MEMORÁNDUM N° 003/2026

MAT.: SOLICITA MEDIDA URGENTE Y TRANSITORIA PARA UF “CONSTRUCCION ALCANTARILLADO DE SAN PEDRO DE ATACAMA”

Fecha: 20-02-2026

Figura 3. Escurrimiento de aguas servidas desde piscinas de acumulación hacia villa Solor (Fuente: Imágenes tomadas durante actividad de IA de fecha 22-10-2025)

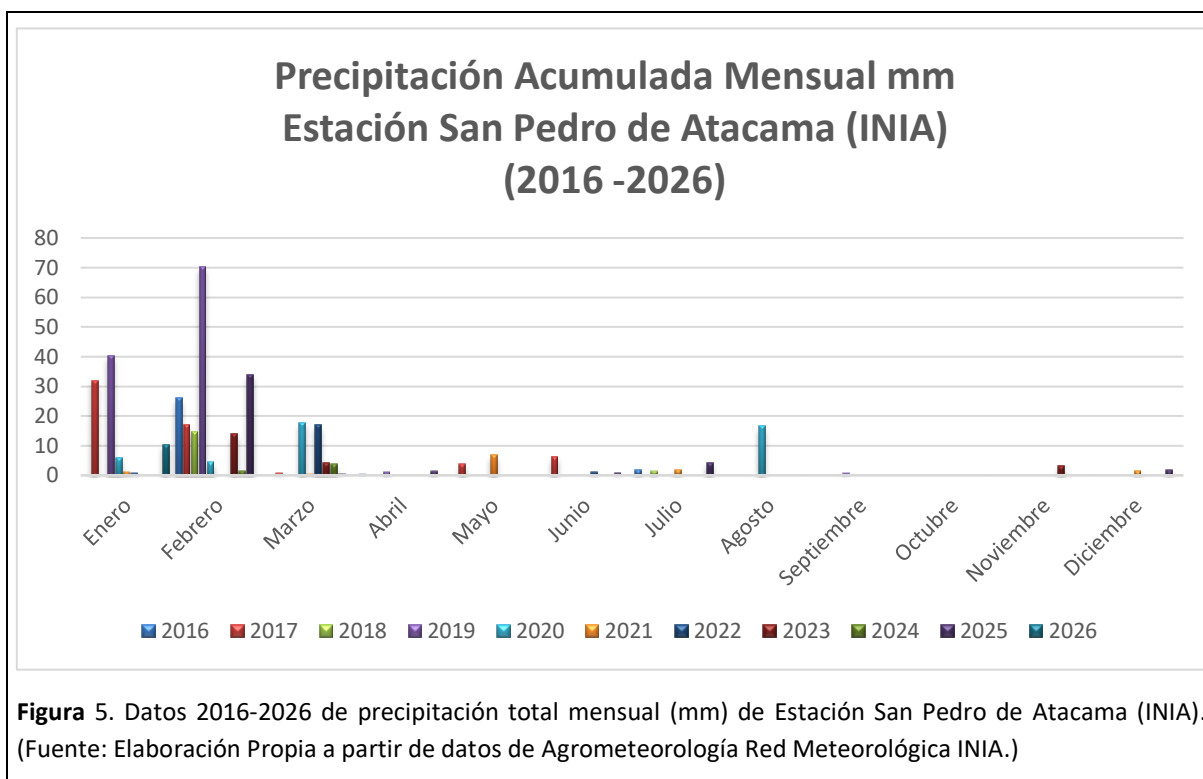
Continuando con la inspección, se efectuó un recorrido siguiendo el curso del agua proveniente de la piscina siniestrada, el cual finaliza en las cercanías de la Villa Solor (Figura 3), constatándose acumulación de aguas en el sector (Este: 583.420 metros, Norte: 7.463.229 metros). Se verificó que dichas aguas no alcanzaron las viviendas debido a la existencia de un pretil construido con anterioridad.
